DIBATTITO PUBBLICO

Chiusura dell'Anello Ferroviario di Roma
Tratte Vigna Clara – Tor di Quinto e
Tor di Quinto – Val d'Ala

CONTRIBUTO E CONSIDERAZIONI IN MERITO
AL PROGETTO DI CHIUSURA DELL'ANELLO.

*Contributo di
Enrico Sciarra*

Figura 1: PRG di Roma Tiburtina (ante fase V da attivare a partire da aprile 2023). Proposta migliorativa per chiudere il piano del ferro dell'Anello alla Stazione di Roma Tiburtina.

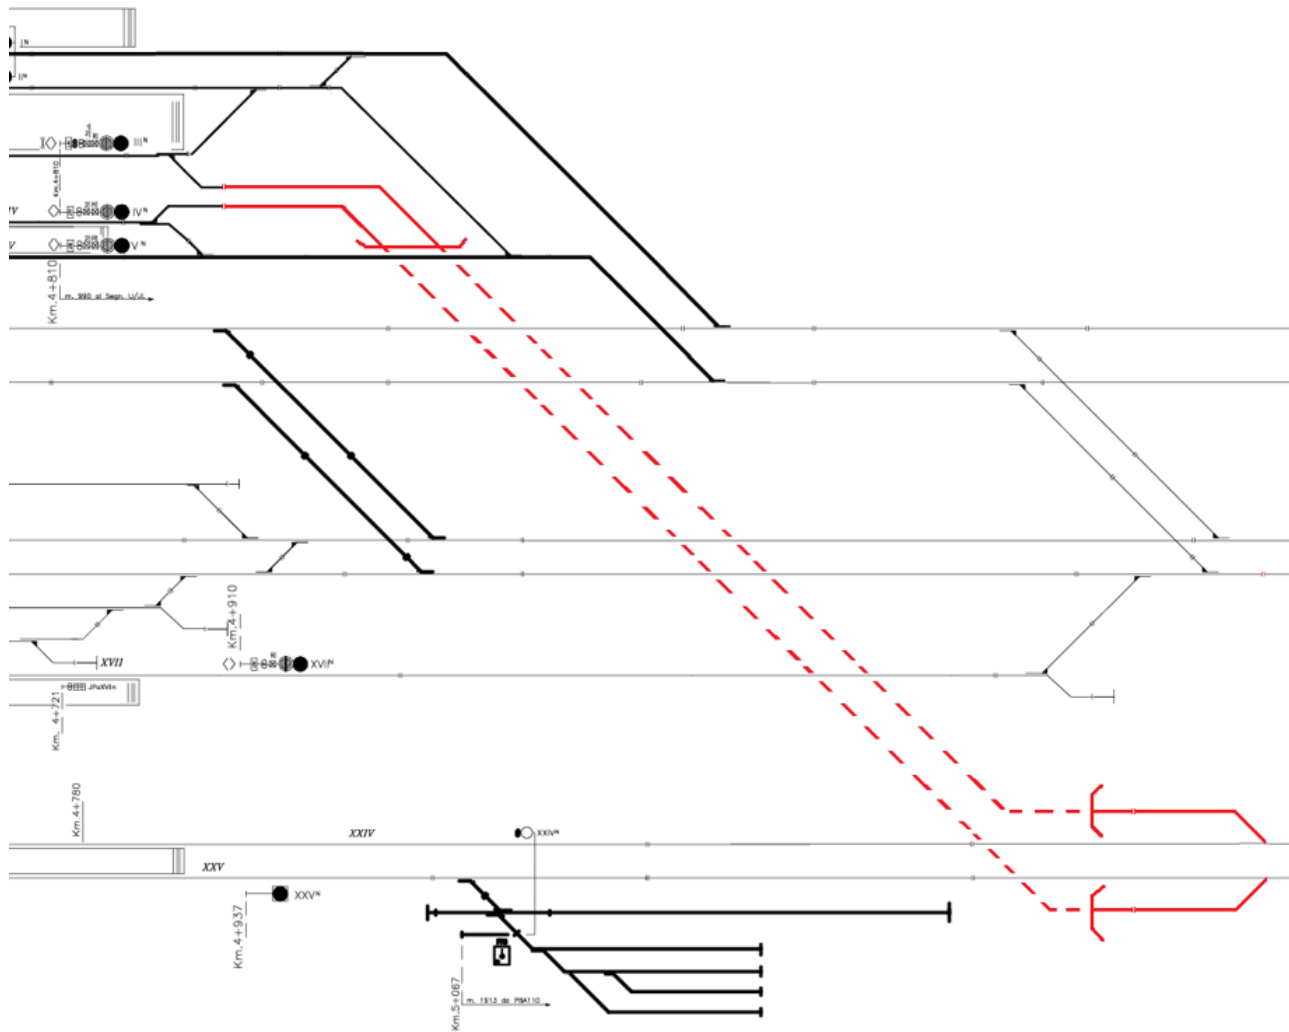
Occorre garantire una chiusura dell'Anello (al limite imponendo anche geometrie plano-altimetriche del piano del ferro che determinano velocità ridotte ai treni) congiungendo NON A RASO i binari della linea merci con i binari bassi di Roma Tiburtina in analogia a quanto fatto sulla linea "Roma-Viterbo" tra le stazioni di Tuscolana e Ostiense nella radice degli scambi est di Roma Ostiense.

Nel caso di Roma Tiburtina il collegamento NON A RASO potrebbe essere realizzato collegando i tronchi dei binari 3 e 4 della Stazione con due nuovi bivi sulla linea merci a sud delle pile di Ponte Lanciani, una distanza in linea d'aria di circa 760 metri che potrebbe garantire una idonea soluzione progettuale.

Di seguito uno schematico del piano del ferro della Stazione di Roma Tiburtina (ante fase 5) dove **in rosso** sono rappresentati i nuovi collegamenti dei binari pari e dispari NON A RASO che consentirebbe la chiusura dell'Anello ferroviario (sul lato sinistro si distinguono chiaramente i tronchini dei binari 3 e 4 di Roma Tiburtina).

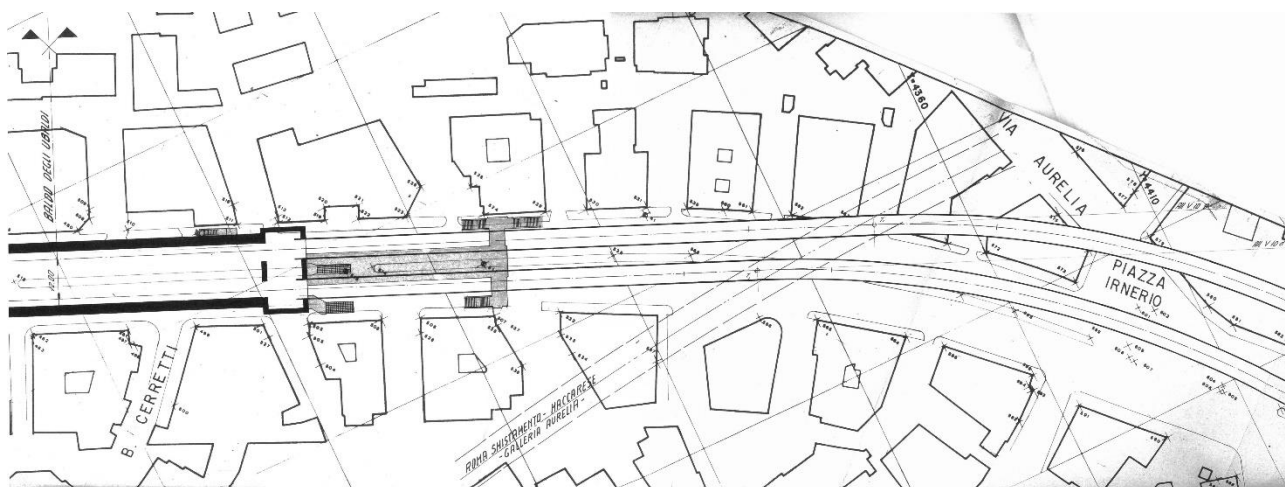
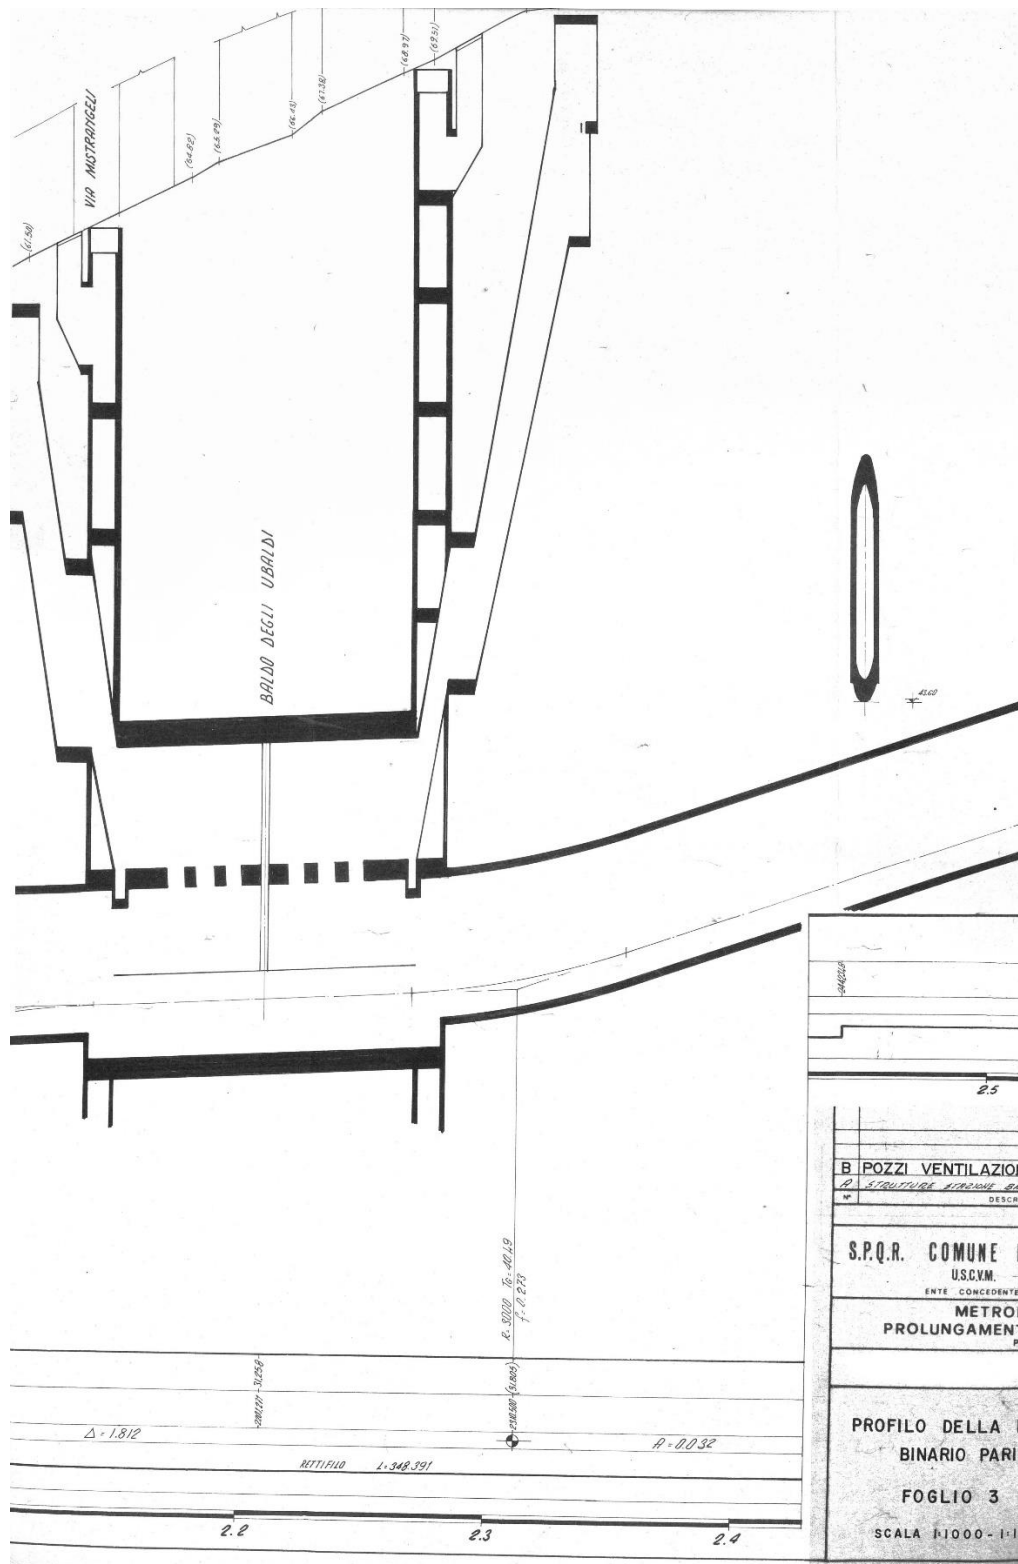
Alla luce di quanto sopra, al fine di assicurare che la proposta riorganizzazione dei servizi ferroviari assicuri la scelta ottimale tra tutte le alternative possibili, si ritiene opportuno chiedere una revisione e l’aggiornamento del documento “Analisi multicriteria” (NR4E00R16RGEF0005001A) del Lotto 1B includendo, oltre ai quattro scenari già messi a confronto, anche la realizzazione della fermata “Baldo degli Ubaldi” in corrispondenza dell’omonima fermata della Metropolitana di Roma, Linea A, al fine di consentire le successive superiori valutazioni politiche e programmatiche. La prossimità tra i due impianti, infatti, è tale (meno di 50 metri tra il mezzanino della fermata di ATAC e la galleria ferroviaria esistente) da consentire un agevole collegamento diretto tra le due fermate, come evidente nelle due immagini di seguito riportate.

In merito alle soluzioni alternative di tipo “B”, sarebbe utile verificare se il riutilizzo per il solo binario dispari della galleria esistente a doppio binario possa garantire la realizzazione della relativa banchina di fermata già nella sagoma della galleria esistente rendendo meno onerosa la realizzazione della fermata ferroviaria. Peraltro, la galleria in questione presenta un raggio di curvatura maggiore di 750 m tale da consentire la realizzazione di banchine di altezza a 550 mm rispetto alla quota del piano del ferro ed il luogo di ubicazione della nuova fermata di “Baldo degli Ubaldi” sarebbe ad una distanza tale dall’esistente “camerone Aurelia” tale da non determinare significativi problemi di capacità e di regolarità della circolazione alla nuova infrastruttura.
